TECHN. MITTEILUNG 402 LB – 24.05.2006

BETREFF: NEUE LAGER KOMPL./LAGERFLANSCH ART. N. 46005903 FÜR WASCHMASCHINEN TOPLADER "PR2003" UND "TOP VISION" 2004.

46005903

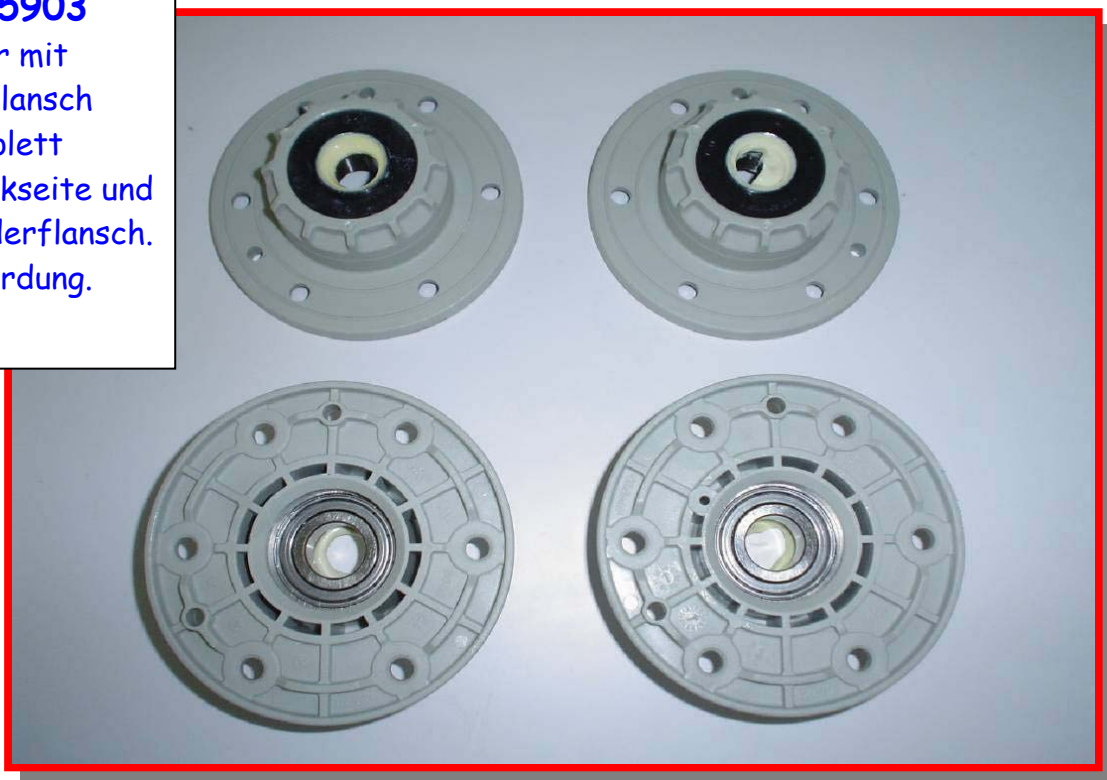
Im Zuge der stetigen Weiterentwicklung unserer Waschmaschinen Toplader **ersetzen wir** die bisherigen Art. N. 46002264 (Lager mit Lagerflansch komplett Bottichrückseite, mit Erdungsanschluss) und die Art. N. 46002361 (Lager mit Lagerflansch komplett Seite Vorderflansch, ohne Erdungsanschluss) mit dem **neuen vereinheitlichten Lager mit Lagerflansch Komplett Art. N. 46005903**.

Die Lager bleiben die gleichen, die bisher für die hohtourigen Geräte Verwendung fanden, während die neuen Lagerflansche nun aus mit 30% Fiberglas verstärktem Polypropylen bestehen und einen Doppellippe Wellendichtung beinhalten **und benötigen keine Erdung mehr**.

Lager mit
Lagerflansch
komplett
Bottichrückseite und
Seite Vorderflansch.
ohne Erdung.
